Le schéma directeur cyclable à l'horizon 2024

Avis du CODESQY

AOÛT
2023

Ligne 1 – Tracé du RER vélo B3

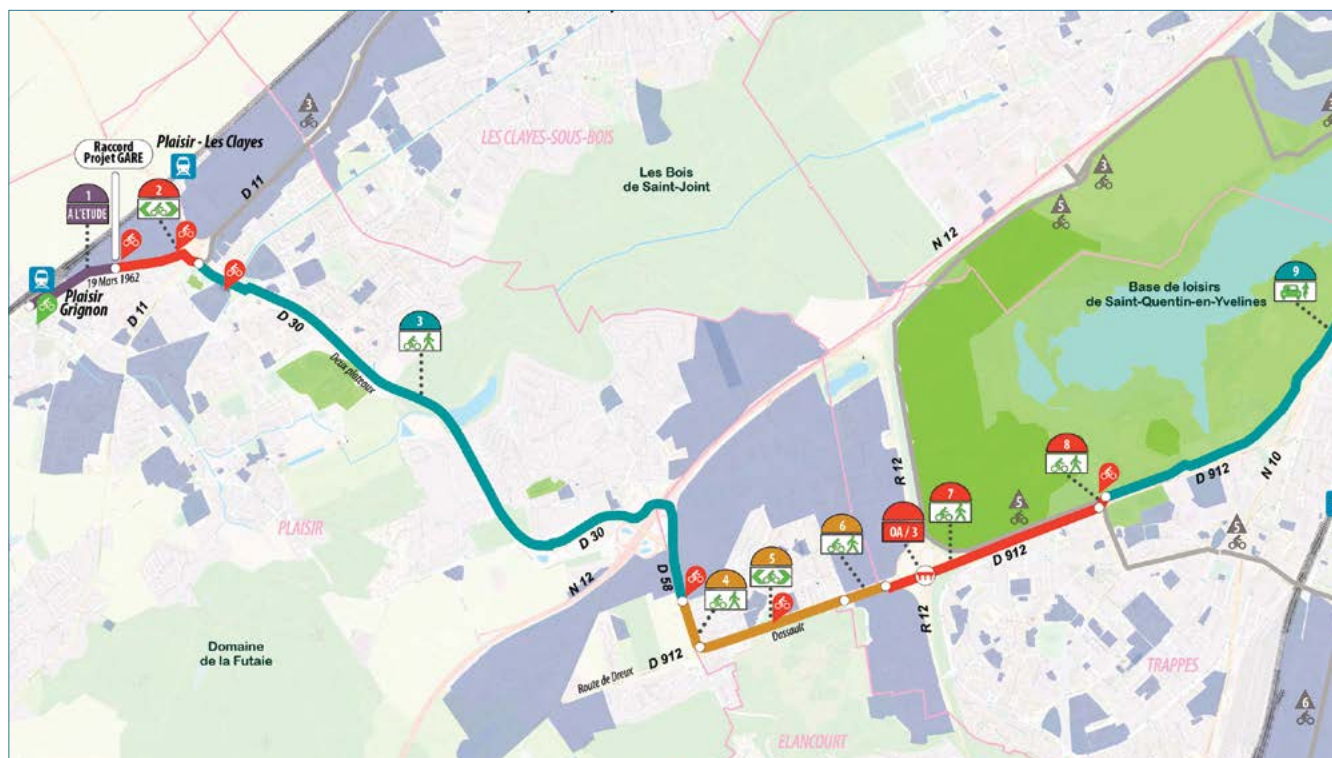
Plus de la moitié des tronçons sont prévus pour être aménagés en « voies vertes », ce qui est incompatible avec l'esprit d'un Réseau Cyclable à Haut Niveau de Service (RCHNS) que doit être un réseau structurant, et incompatible avec le cahier des charges de RER Vélo. Le cahier des charges RER-V précise que les aménagements en voie verte doivent être limités à des cas particuliers (cf. *extrait cahier des charges RER-V en bas de page*).

- Les **tronçons 1 et 2**, à réaliser, vont drainer les lignes 1 et 3 vers la gare de Plaisir Grignon. Les pistes cyclables et un aménagement du carrefour avec la ligne 3 et les voies routières traversées, méritent une réalisation selon les meilleures recommandations du SDC et des professionnels, d'autant que les espaces nécessaires sont disponibles.

- On peut admettre que le **tronçon 3** (D30) récemment mis en œuvre, permette la cohabitation des piétons, sous réserve d'une signalétique adéquate et répétée qui informe les piétons du risque de la cohabitation avec des cyclistes pouvant rouler à 30 km/h.

- Les **tronçons 4 à 7, en cours de définition**, sont représentés en voies mixtes alors qu'il n'y a pas de difficulté majeure à la réalisation d'une piste cyclable bidirectionnelle de 4 m de largeur et d'un cheminement piéton séparé.

- Le **tronçon 8, de couleur bleue**, est bien un tronçon existant, s'agissant d'une route sans aménagement cyclable ni trottoir. Le pictogramme sur la carte mentionne « Partage de la voie » sans plus de détail. Nous pensons que ce tronçon devrait être défini comme une CVCB et doté d'une largeur et d'une qualité de chaussée acceptables, autorisant donc la circulation automobile mais à condition de l'interdire durant la période des JO 2024. La qualification en type CVCB devant être par la suite vérifiée et si besoin revue selon les flux moyens et ponctuels constatés.

- Les **tronçons 12, 13 et 14** ne sont pas acceptables en voie verte : ils drainent des flux importants de l'agglomération en termes de déplacements domicile-travail, internes SQY, entrants/sortants et liés aux études.

- voire partage de la voie TCSP entre bus et vélos.
- **Tronçon 15** : L'aménagement existant est un aménagement situé sur le trottoir de droite en allant vers l'est, composé d'une piste bidirectionnelle et d'un cheminement piéton. Une bande blanche de séparation entre piste et cheminement existe mais est à moitié effacée et les deux espaces sont repérables par un contraste visuel entre le revêtement de la piste cyclable et le revêtement du cheminement piéton.

- Là encore, l'affectation du pictogramme « voie verte » sur le plan et la coloration en bleue du tronçon voulant dire « pas de travaux à venir », sont mal venus, car :

- d'une part, le passage de piste cyclable et cheminement piéton séparé à « voie verte » serait une dégradation en termes de caractéristiques de voie, le partage d'espace présent dans une voie verte amène des risques d'accident que la séparation des espaces évite.

- et d'autre part, la transformation en voie verte correspond à des travaux alors que la couleur bleue dit « conservation de l'existant ».

Certes, cet aménagement existant n'est pas conforme aux critères d'un RCHNS (largeur des pistes et largeur du cheminement piéton et présence d'une séparation physique entre piste et cheminement piéton), mais sous réserve d'une opération d'entretien/rénovation partielle du revêtement existant et rafraîchissement

des bandes blanches, cet aménagement peut être conservé durant la phase 2024 et sa transformation en voie combinée (piste à hauteur de trottoir avec séparation piéton) faite dans la phase 2024-2031.

Passerelle au-dessus de la RN 10

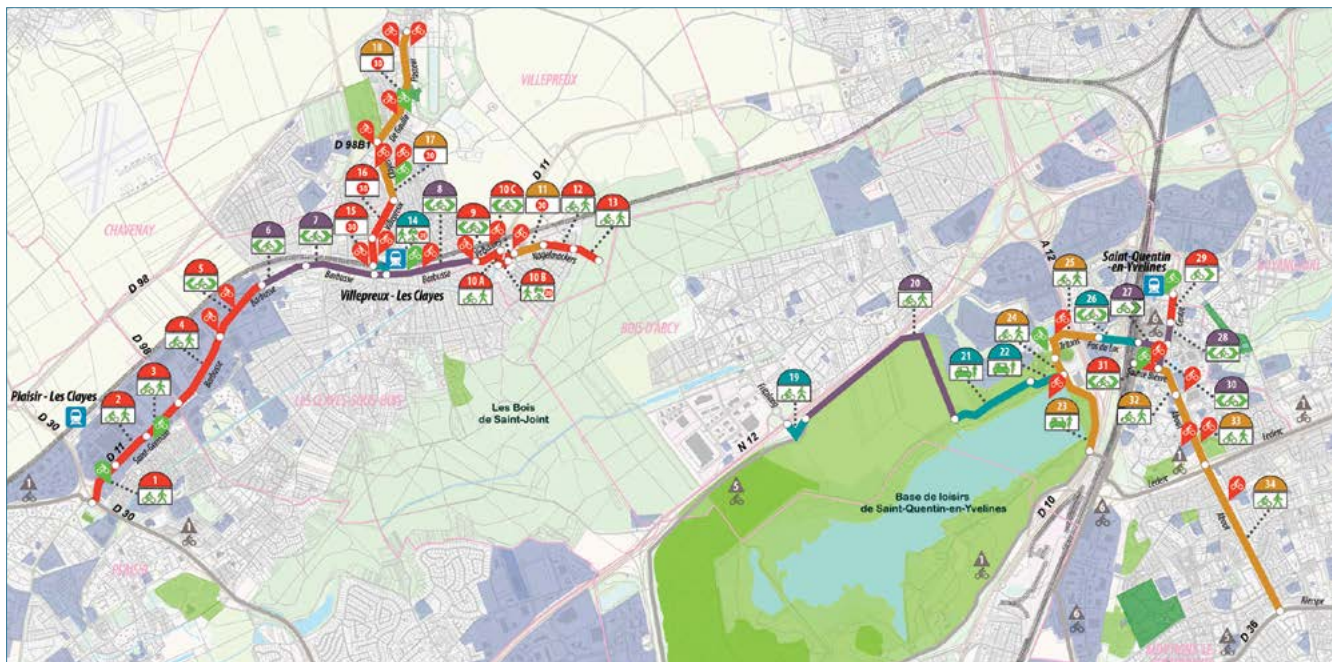
- nous doutons de l'efficacité d'une continuité écologique de 1 m de large qui part d'une zone naturelle (Île de loisirs) pour aboutir dans un petit corridor coincé entre voies ferrées et autoroutes ; une zone polluée de plus !
- nous ne comprenons pas la continuité cyclable pour la Ligne 1 (RER-V) au travers d'un tunnel sombre de 3/4 m de large après avoir traversé les 2 voies de l'Avenue des Prés et emprunté une spirale aérienne, voire deux pour aller au vélodrome.

Ce tunnel constituerait en outre un carrefour entre les RER L1-Sud et RER L2- Est et Ouest, RER L1 Sud et L3 et RER L2 et L6..., autrement dit un goulot d'étranglement pour le trafic cyclable, auquel s'ajouteraient les piétons Ignymontains qui pourraient apprécier de se rendre à l'Île de loisirs avec leurs enfants.

Une solution pour remédier au goulot d'étranglement serait de doubler le tunnel actuel, mais est-ce possible ?

Une alternative serait d'implanter 2 passerelles, la seconde franchirait les voies ferrées et l'Avenue des Prés. Deux passerelles de 120 à 150 m comparables à celle de Plaisir les Gâtines répondraient à l'attente des piétons et des cyclistes. Certes, le dénivelé serait doublé pour les usagers de la L1 mais ne serait pas rédhibitoire pour des usagers heureux de pouvoir circuler en toute sécurité. Selon nos informations, cette double passerelle serait à moitié prix par rapport au projet aperçu dans les médias (cf. *délibération 2022-275 associée*).

Une autre alternative serait de déployer des passerelles à encorbellement sur les 2 ponts : celui du sud sur voies ferrées et Avenue des Prés et l'autre sur la RN 10. Des technologies innovantes permettraient d'avoir des solutions à coût équivalent à la solution double passerelle, avec des délais de déploiement beaucoup plus courts et des délais compatibles avec les JO 2024, avec une décision rapide.

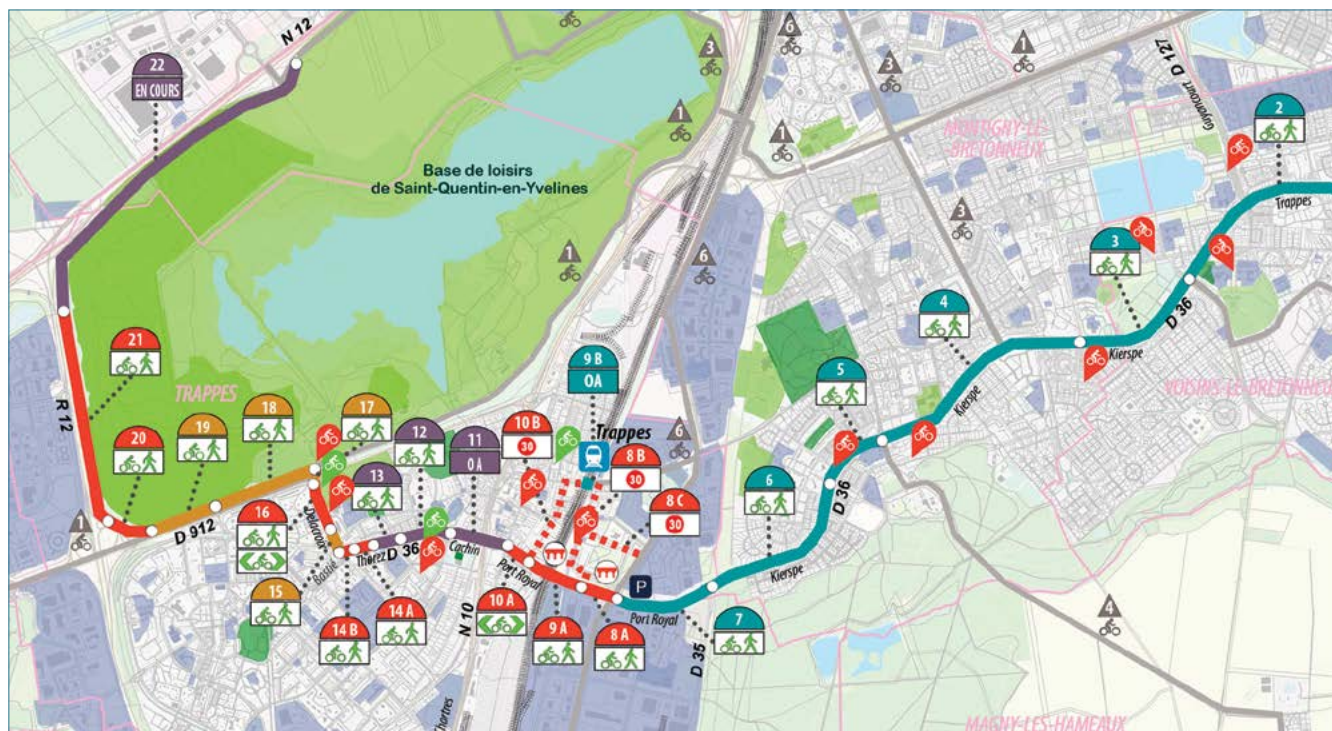
- **Les tronçons 21 et 22** demandent une solution autre qu'une simple rue en partage de type zone 30. Le code couleur bleu de ce tronçon sur la carte, indique (selon la légende), qu'il n'est pas prévu de travaux ou de changement de signalisation de l'existant. Toutefois, il serait bon de mentionner par une icône appropriée qu'il s'agit là d'un tronçon en double sens cyclable et zone 30 et non pas d'un tronçon en zone 30 uniquement. Dans tous les cas, le libellé de la carte de cette ligne 4 ne permet pas de s'assurer que c'est bien ce type d'aménagement qui restera.

- **Tronçon 27** : le trafic automobile est important sur ce tronçon. Un aménagement en CVCB nous paraît souhaitable et cohérent avec les aménagements commentés ci-dessus (19 et 20). La CVCB assurerait la sécurité des cyclistes et des piétons qui, ici encore, n'ont pas de cheminement propre. La CVCB a pour vertu de rappeler la présence de vélos, de limiter la largeur réservée aux véhicules et de définir les règles de croisement et de dépassement.

- **Tronçon 33** : cette voie mixte est dangereuse comme toutes ces configurations. Nous proposons de l'ériger en piste cyclable en attendant d'y juxtaposer un cheminement piéton au moins sur la partie côtoyant la D 195.

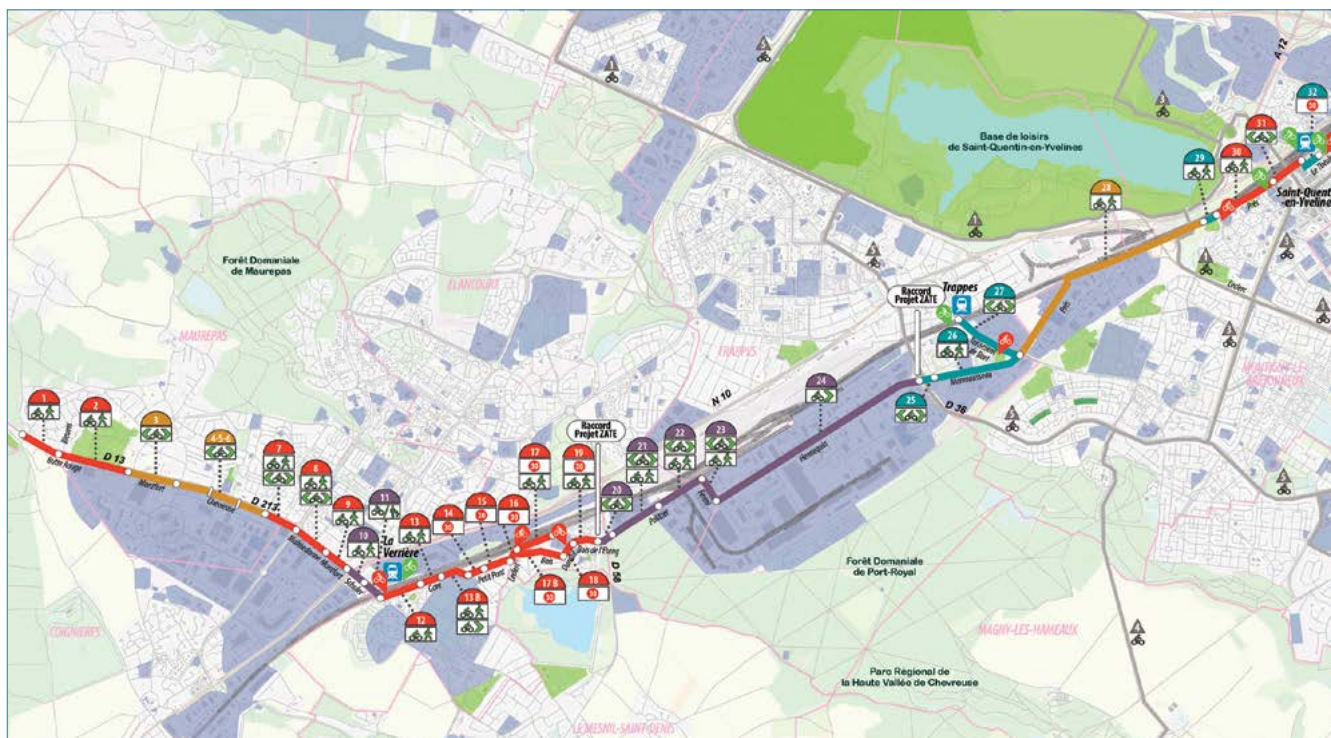
Les tronçons 1B à 7 de cette ligne structurante sont étiquetés sur le plan comme des « voies vertes » et ont la couleur bleue signifiant, selon la légende, qu'il n'y a pas de travaux prévus. La réalité, selon ce que nous avons observé, est autre.

Aujourd'hui, alors que cette modification n'a été conduite que sur le tronçon 3 et pas encore sur les autres, notre préconisation est la suivante :

- **Tronçons 1B, 2, 4, 5, 6, 7 :** Réaliser les rénovations de revêtement de ces tronçons et garder la signalisation en place de piste cyclable à hauteur de trottoir (« voies combinées ») avec séparation vélos/piétons ; la séparation devant être faite par un marquage au sol, comme mentionné dans le chapitre 2.
- **Tronçon N°3 :** Enlever les panneaux de signalisation « voie verte » mis en place en décembre sur le tronçon 3 et rétablir les panneaux de « piste cyclable et de cheminement piéton » avec séparation vélos/piétons, en appliquant un marquage au sol pour indiquer la séparation piste vélo unidirectionnelle et le cheminement piétons/vélos.
